Informaciones *Técnicas*

Kit de correas de distribución CT 939 K2/K3 usado por ejemplo en:
VW / Audi 2,5 TDI 5 cil.

Fig.1

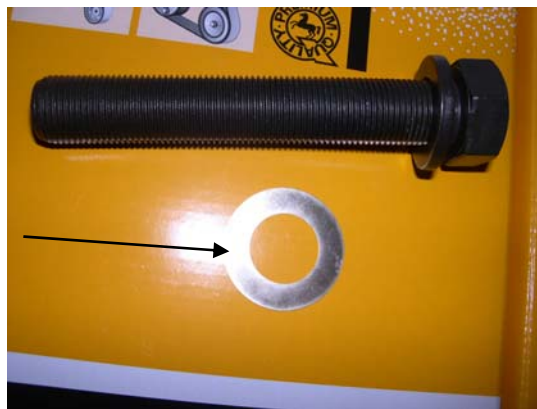
Según el equipamiento actualizado, el kit de la correa de distribución contiene una arandela fina (revestimiento diamante) que hasta ahora no iba montada en el vehículo.

Según el catálogo de VW/ Audi esta arandela especial (4) se debe montar entre la rueda motriz del cigüeñal (3) y el amortiguador de vibraciones de torsión (5). Con ello se mejora el coeficiente de fricción.
